Tillatelse til opprydding av ca 2 000 m³ forurensede masser fra eiendom 130/7 i Øygarden kommune (Vorlandstippen)

TILTAKSPLAN FASE 1A MASSEDEPONI VORLAND

Dato: 17.04.2024
Versjon: 02

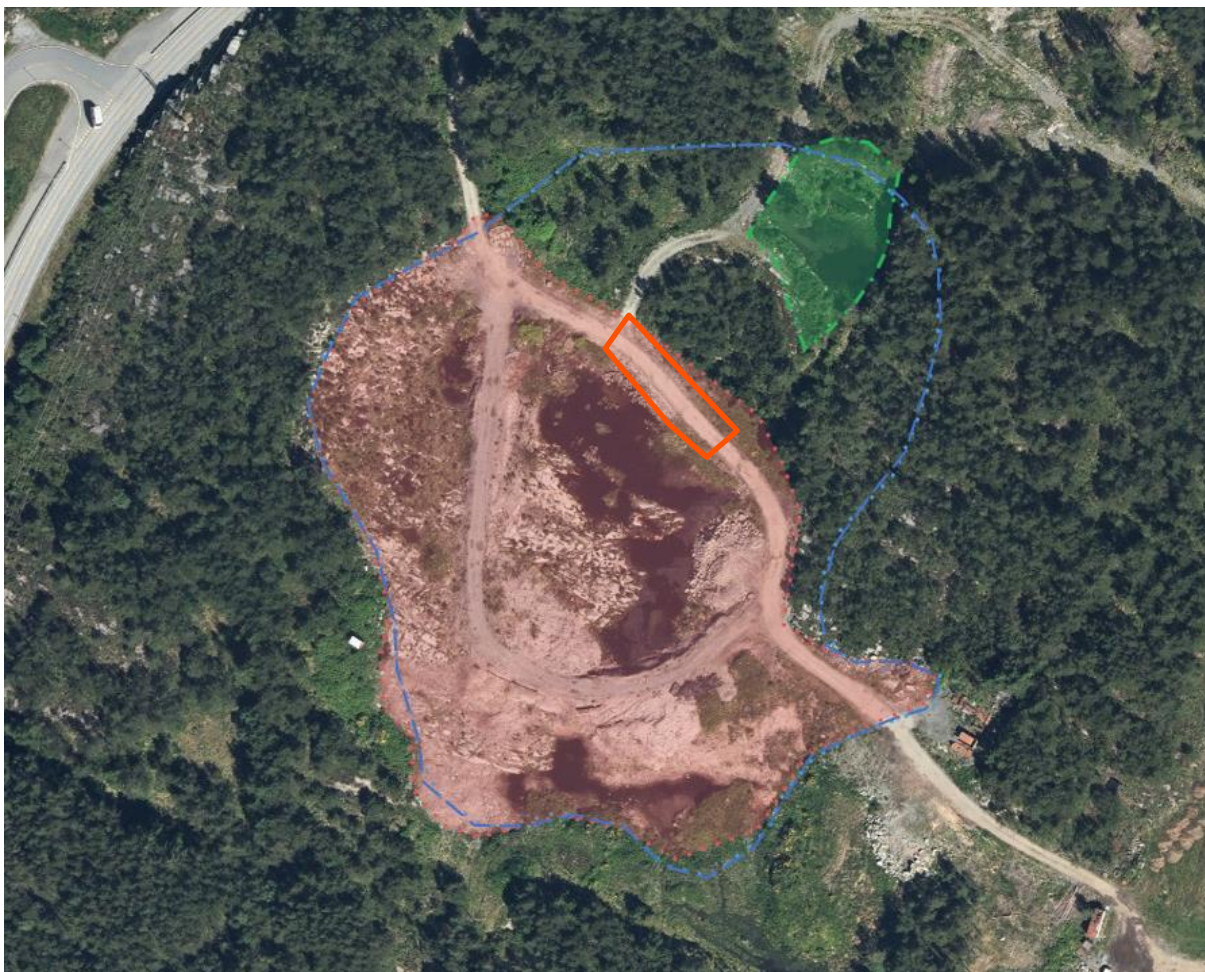
Figur 1 Avgrensning av gravetiltak, fase 1A (vist med blå stiplet linje). Omtrentlig avgrensning av område hvor tidligere deponi lå er merket med lys rød utheving. Grønn utheving viser plassering av tidligere sedimentbasseng. Rød firkant viser område som skal håndteres som masser med risiko for tilstandsklasse 5 (prøvetas).

Vi er enig i risikovurderingen til Asplan Viak og vurderer at de risikoreduserende tiltakene beskrevet i tiltaksplanen kan legges til grunn for arbeidene slik de er omsøkt uten endringer/tilføyelser fra Statsforvalteren. Vi vurderer at de beskrevne tiltakene for å gjennomføre oppryddingen er i samsvar med forurensningsforskriften kapittel 2 med tilhørende veileder¹.
